**Commission économique pour l'Europe**

Groupe de travail de la sécurité passive

Soixante-quatorzième session

**Règlement ONU n° 137 (Choc avant, l'accent étant mis  
sur les systèmes de retenue)****Proposition de série 04 d'amendements au Règlement  
ONU n° 137 (Choc avant, l'accent étant mis  
sur les systèmes de retenue)\*****Communication de l'expert du Japon**

Modèle A

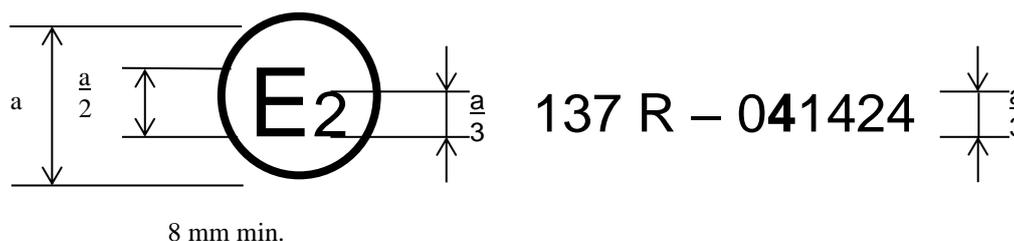
Annexe 2, lire :

La marque d'homologation ci-dessus, apposée sur un véhicule, indique que le type de ce véhicule a été homologué en France (E2) en ce qui concerne la protection des occupants en cas de choc avant, en application du Règlement n° 137 sous le numéro d'homologation 0341424. Le numéro d'homologation indique que l'homologation a été délivrée conformément aux prescriptions du Règlement n° 137 tel que modifié par la série 034 d'amendements.

Modèle B

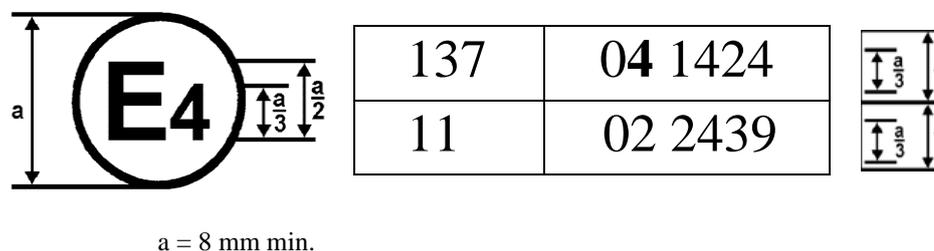
La marque d'homologation ci-dessus, apposée sur un véhicule, indique que le type de véhicule concerné a été homologué aux Pays-Bas (E 4) en application des Règlements ONU n°s 137 et 11<sup>1</sup>. Les deux premiers chiffres des numéros d'homologation signifient qu'aux dates où les homologations respectives ont été délivrées, le Règlement n° 137 comprenait la série 034 d'amendements et le Règlement n° 11 la série 02 d'amendements ».
